Anvisning till svänghjulsdämpare

ANV229

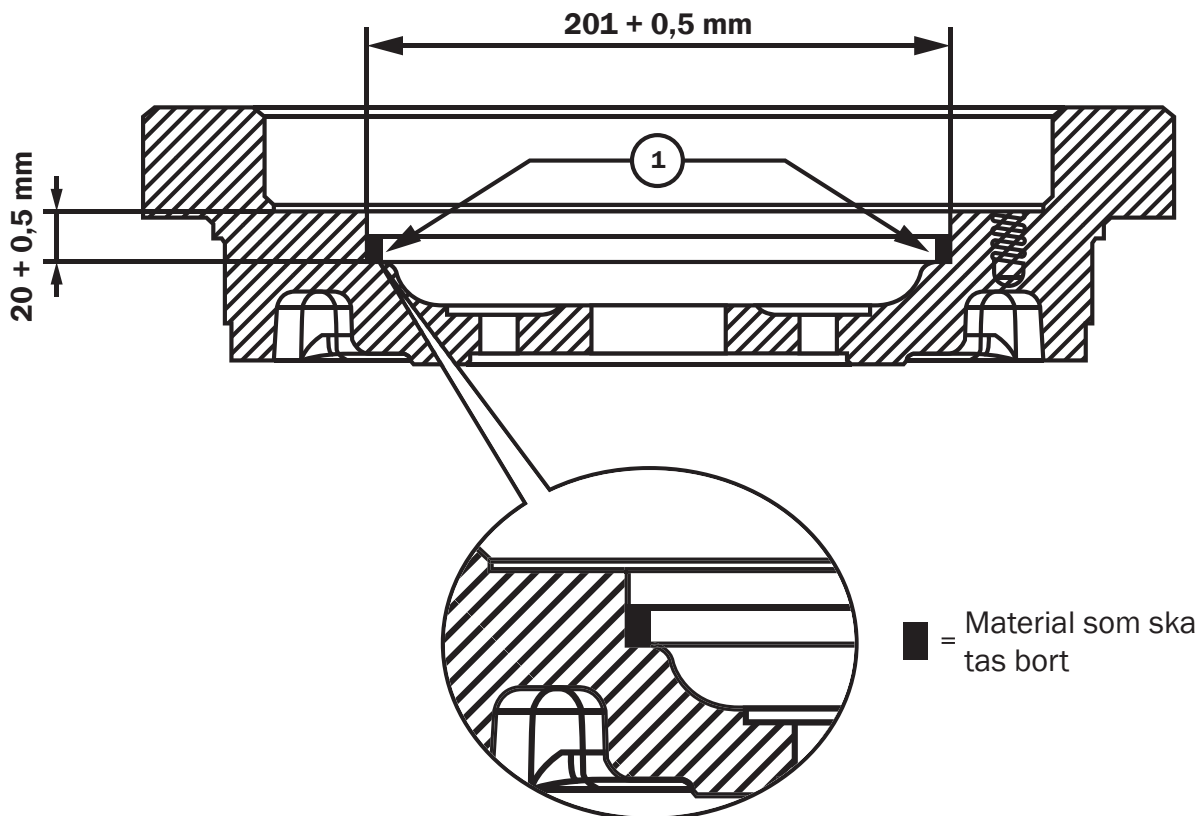
Se till att svänghjulet är bearbetat till dimensionerna som visas i ritningen nedan i punkt 1. Den nya svänghjulsdämparen har större diameter och djup.
